**ELEMENTOS ADICIONAIS DO ESTUDO
DE IMPACTE AMBIENTAL DA
“PEDREIRA CHAÍNÇA N.º 5”**

CALSAL, LDA

26 de junho de 2014

Figura n.º 1: Carta neotectónica da região enquadramento do Maciço Calcário Estremenho e da área da pedraira (Cabral & Ribeiro, 1988 *in* Carvalho *et al.*, 2011).

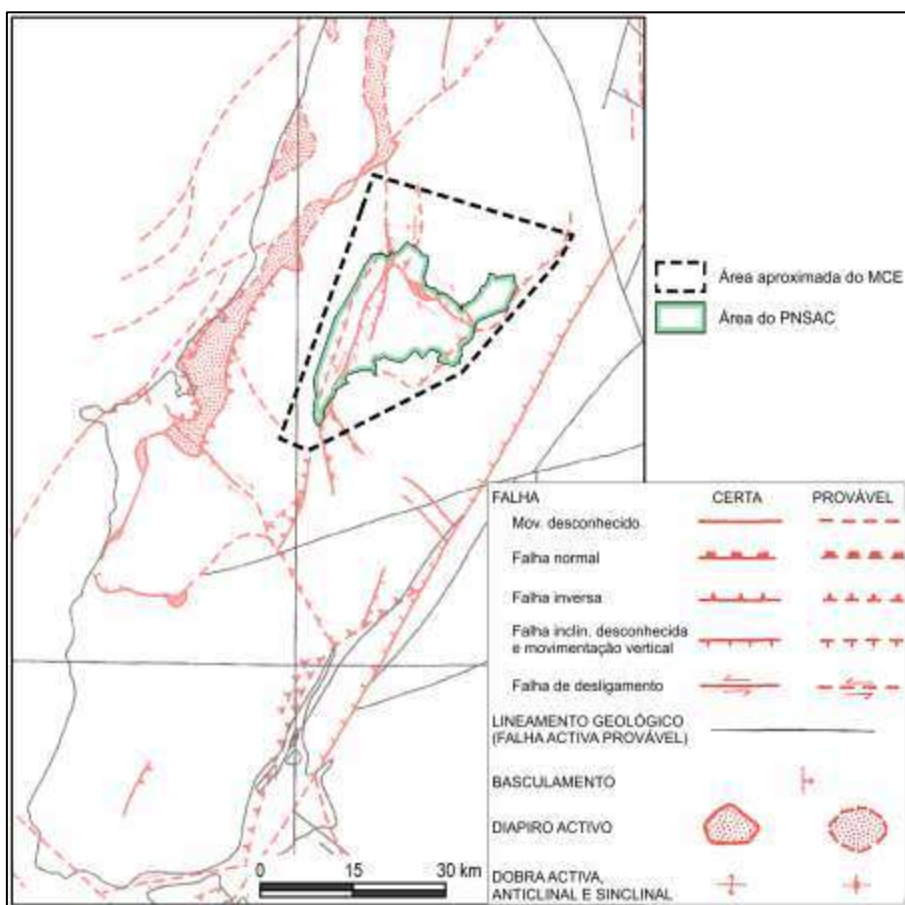
Completar informação relativa à sismicidade histórica da área e sua classificação na carta d isossistas de intensidades máximas, bem como na legislação vigente, referente ao zoneamento do território para efeitos da quantificação da ação dos sismos. O estudo faz uma breve caracterização das falhas ativas que se apresenta no capítulo 6.8.5 e fornece poucos elementos relativamente à perigosidade sísmica da área em que o projeto se implanta. Esta informação deve ser tida em conta no plano de lavra.

A Figura n.º 1 mostra um extrato da Carta Neotectónica de Portugal Continental (Cabral & Ribeiro, 1988) que enquadra a região do MCE. Os acidentes representados são aqueles para os quais existem evidências de atividade desde o final do Pliocénico, ou seja para os últimos dois milhões de anos, aproximadamente (Cabral, 1995).

Figura n.º 4: Planta do património geológico/geomorfológico e cultural do PNSAC (Anexo I da RCM n.º 57/2010) e respetiva localização da “Pedreira Chainça n.º 5”.

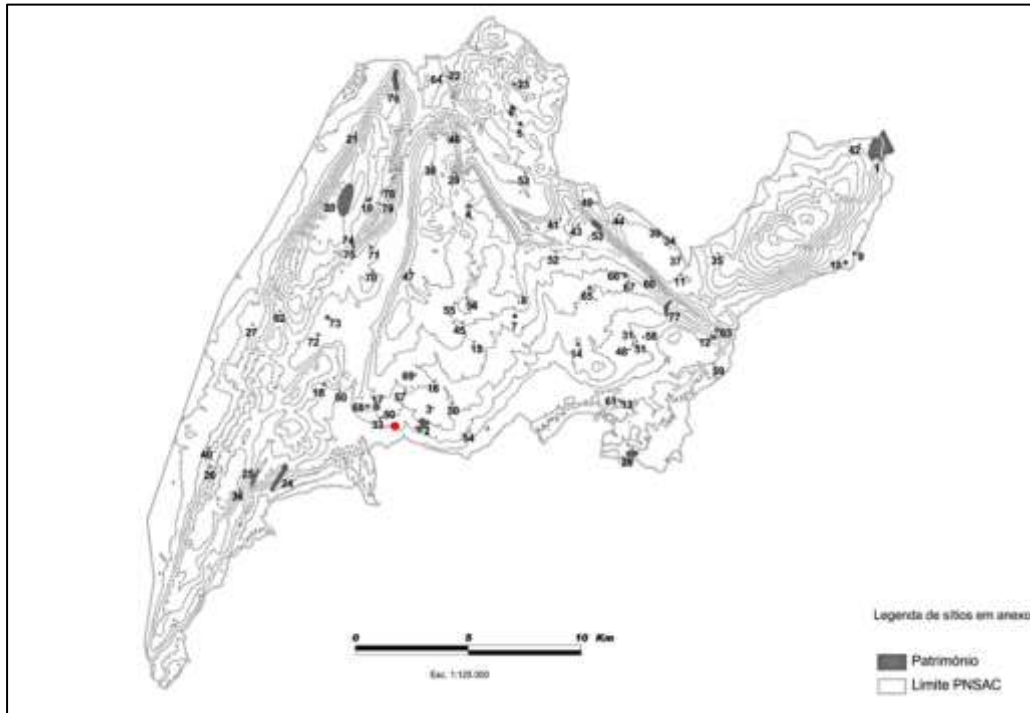
Apresentar o levantamento das estruturas cársicas, quer de superfície, quer subterrâneas, na área de pedreira e envolvente próxima.

De acordo com o Anexo e respetiva Planta do Regulamento do PNSAC (RCM n.º 57/2010, de 12 de agosto), na área da pedreira e envolvente próxima, num raio de 1 km, localizam-se duas estruturas cársicas, designadamente o Algar das Gralhas VII e o Algar das Gralhas I (Figura n.º 4).
